Nábřeží řeky Svatky - Realizace protipovodňových opatření
města Brna – etapy VII a VIII (ORG 5344)

ZMĚNOVÝ LIST

ZL 110

- Navýšení kubatury bouraných prací v km 37,386-37,437 -2PB

VÝPOČET KUBATUR - NÁŘEŽNÍ ŽEĐ KM 37,386 - 37,437

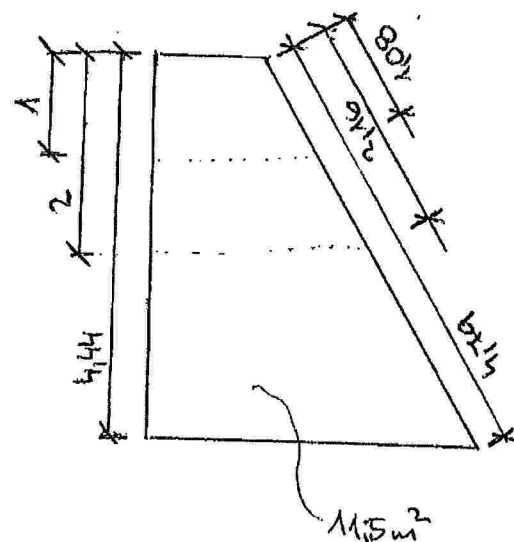
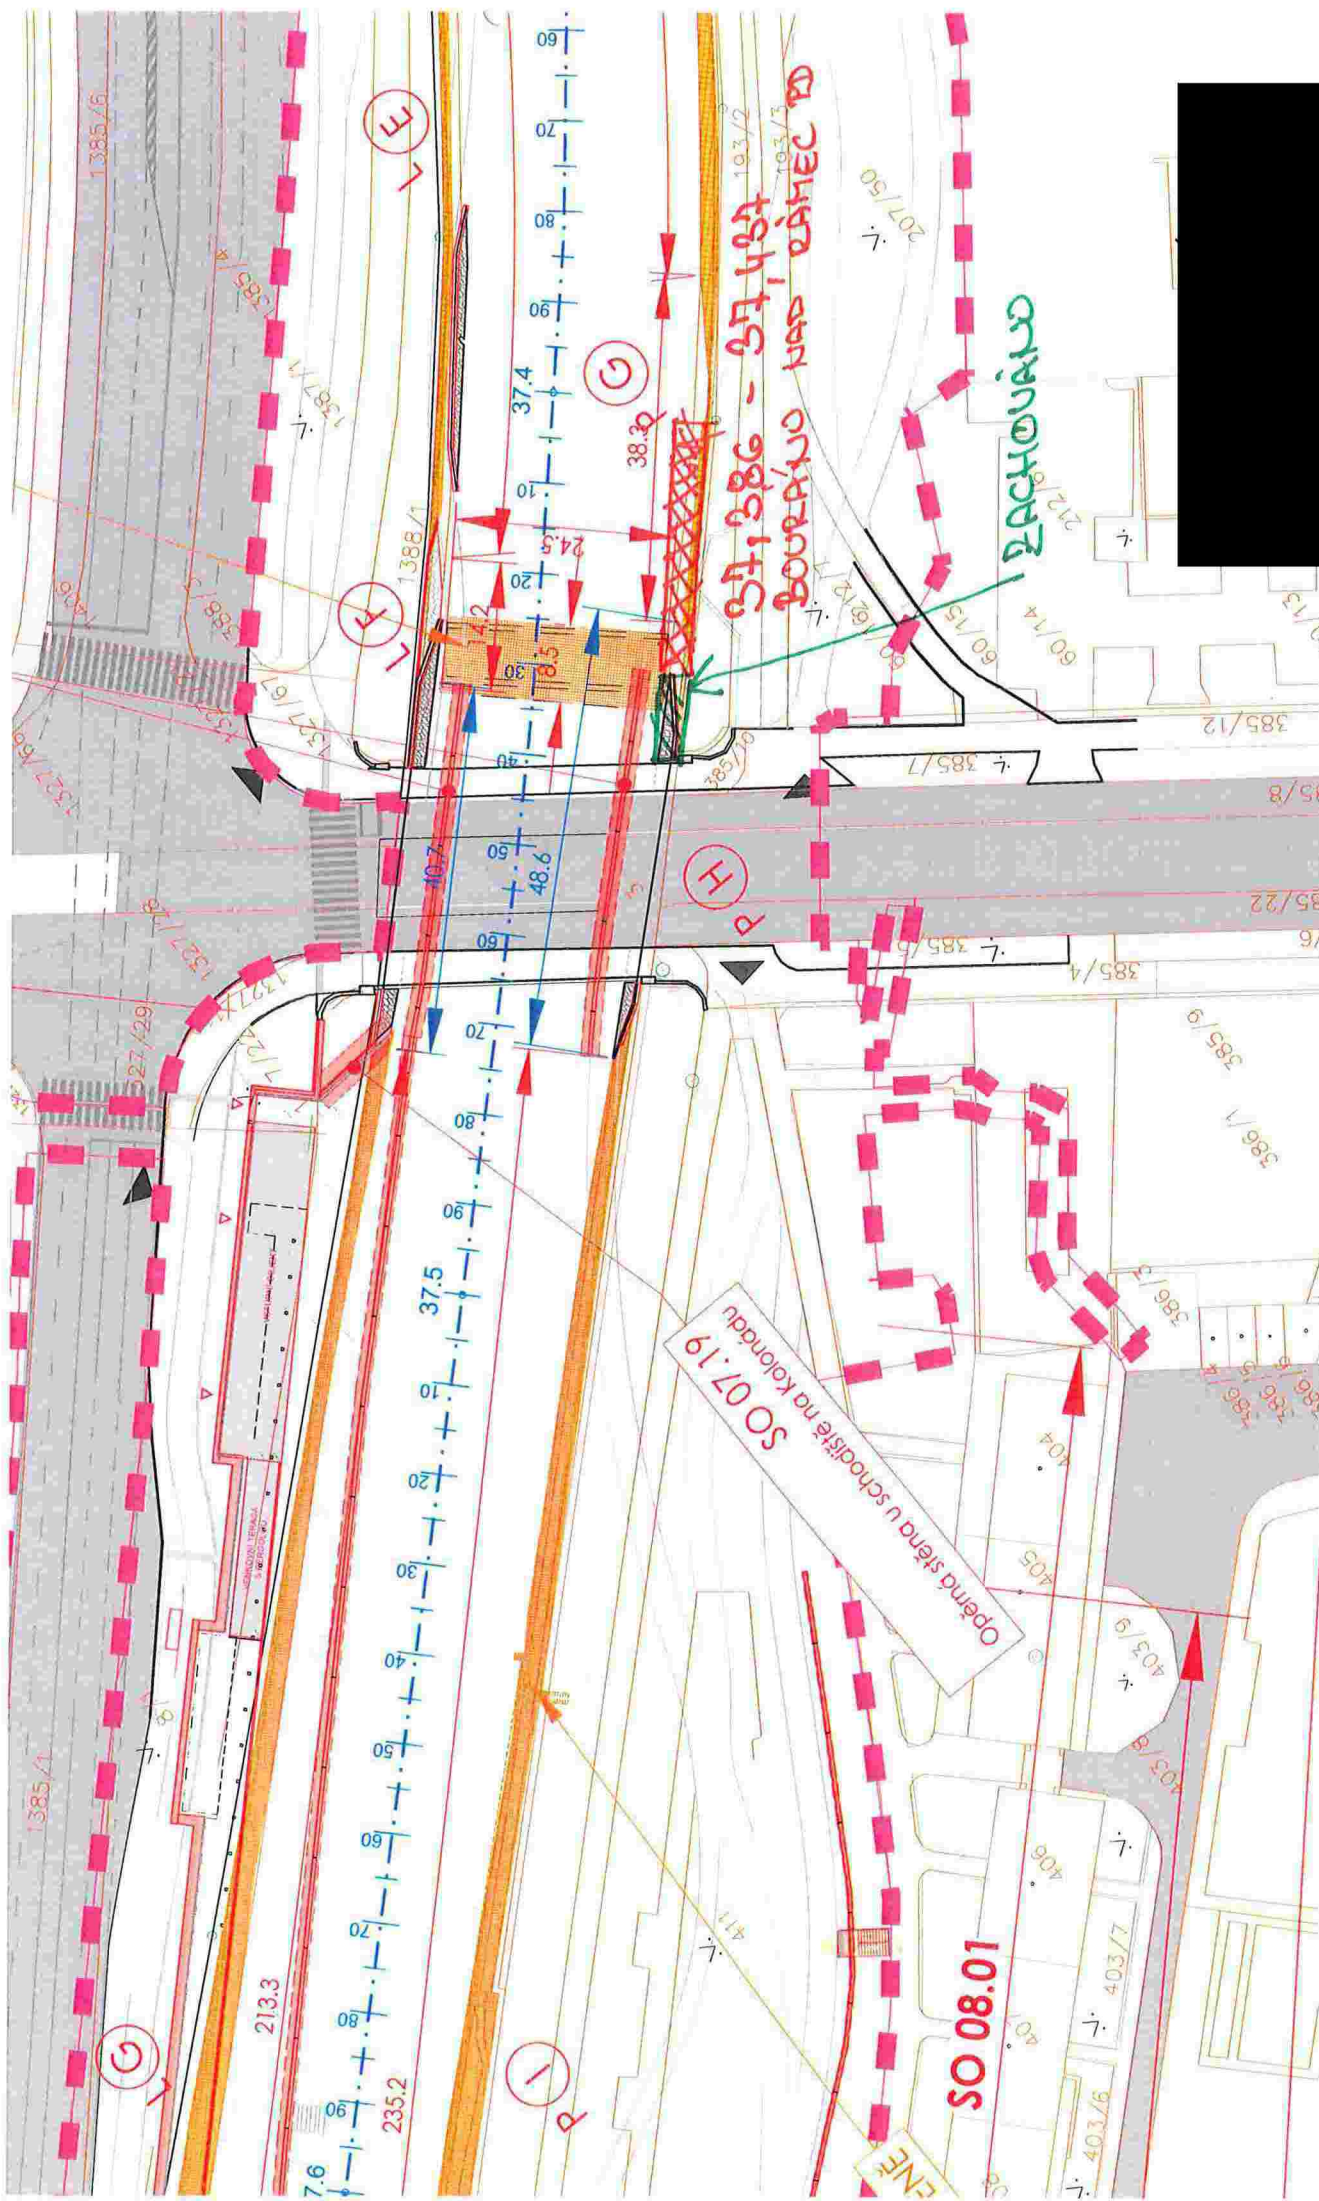
Dle PD budou nábřežní zdi na úseku 2 PB (v km 37,386-37,437) zcela odstraněny, části zdi nad projektovaným terénem budou rozebrány a odstraněny.

Na základě zjištěné různé mocnosti nábřežních zdí dojde k navýšení bouracích prací dle předloženého zaměření a dokumentace.

- PŮVODNÍ ZMĚNOVÝ VV - ČÁST POHLEDU PB P(6) - P(11) = $166,5 \text{ m}^3$
- PLOCHA ŘEZU (OEO. ZAMĚŘENO) = $11,5 \text{ m}^2$
- DĚLKA ŘEŠENÉHO ÚSEKU = 51 m (DLE ÚKRESU REKONSTRUKCE)
- TL. KAMENE = $0,4 \text{ m}$

$$45 \times 11,5 + \frac{11,5 \times 6}{2} = \underline{\underline{552 \text{ m}^3}}$$

$$\text{N.V.} - \text{P.V.} = 552 - 166,5 = \underline{\underline{385,5 \text{ m}^3}}$$

$$4,79 \times 45 + \frac{4,79 \times 6}{2} = 213,12 \text{ m}^2 \times 0,4 = \underline{\underline{85,248 \text{ m}^3}}$$

$$\text{N.V.} - \text{P.V.} = 85,248 - 30,137 = \underline{\underline{55,111 \text{ m}^3}}$$

BOURÁNO NAD RÁMEC PD
KM 37,386 - 37,437

AD nemá připomínek k předloženému výpočtu a odpovídá realitě. Souhlasí s navýšením bouracích prací v tomto úseku.

Za AD nemám připomínek k předloženému výpočtu a měl by tak odpovídat realitě. Souhlasíme s navýšením bouracích prací v tomto úseku. Toto řešení se zakládá na dohodách, že finální vyhodnocení bouracích prací bude provedeno na základě zaměření z důvodu, že tvar nábrežních zdí byl jiný než podklad od Povodí Moravy pro vypracování DVD.
